Opinia OP/65/2022

Odbiorca	URZĄD GMINY I MIASTA W OZIMKU	Data wystawienia: 09.04.2022
Adres:	ul.Kolejowa 1 - Bud. Dworca PKP 46-040 Ozimek

Sporządzona w celu:
Przeprowadzenia inwentaryzacji przewodów kominowych.
Szkic i opis przewodów kominowych znajduje się na odwrocie.

Opis przewodów kominowych
stan istniejący:

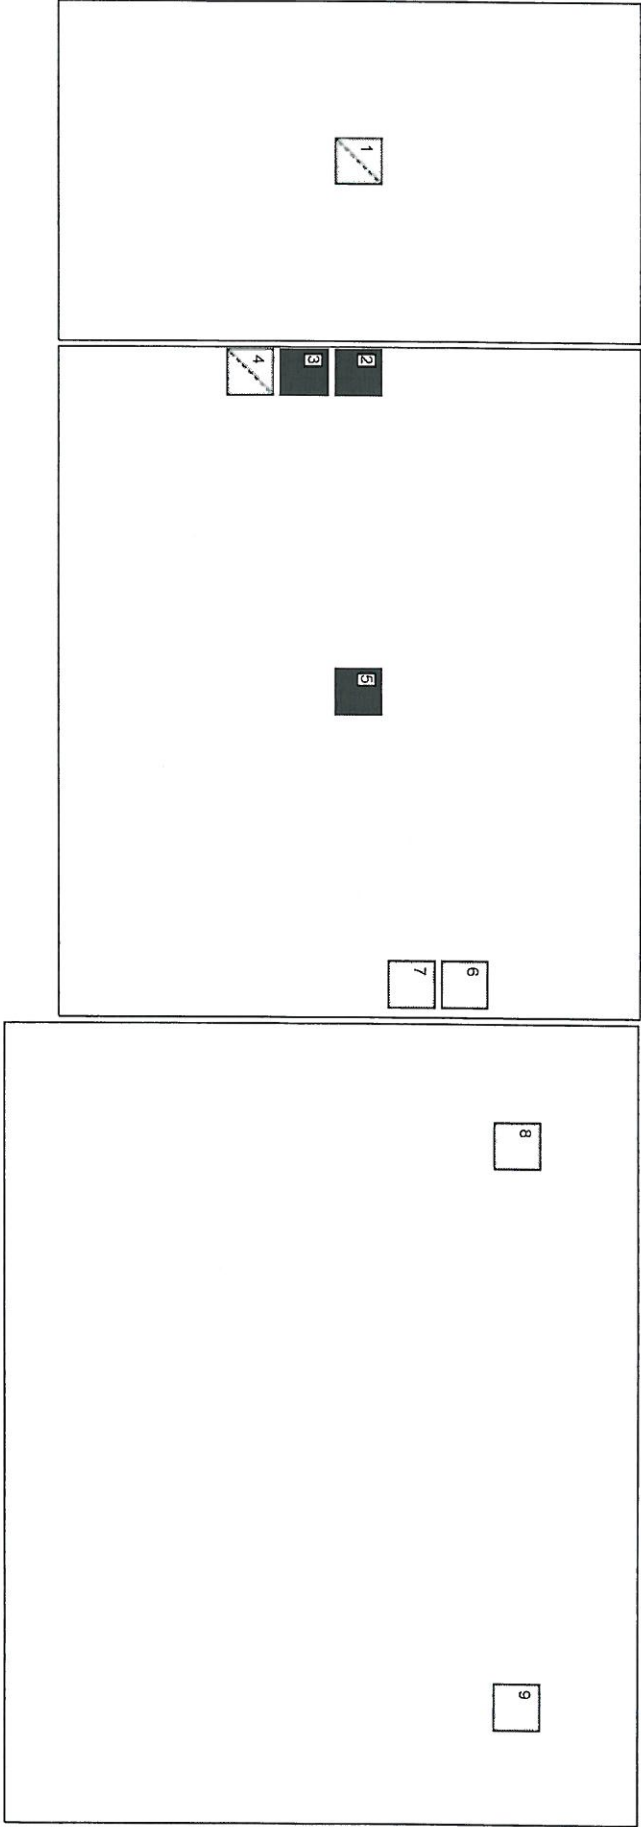
Uwagi ogólne:
Przewód kominowy nr 5 niedrożny na 6m od wylotu.
Brak wentylacji w wc mieszkania na lp(wc w korytarzu) i łazience dyżurki PKP.
Brak dodatkowej drabiny na dachu do wejścia na wyższą część dachu.
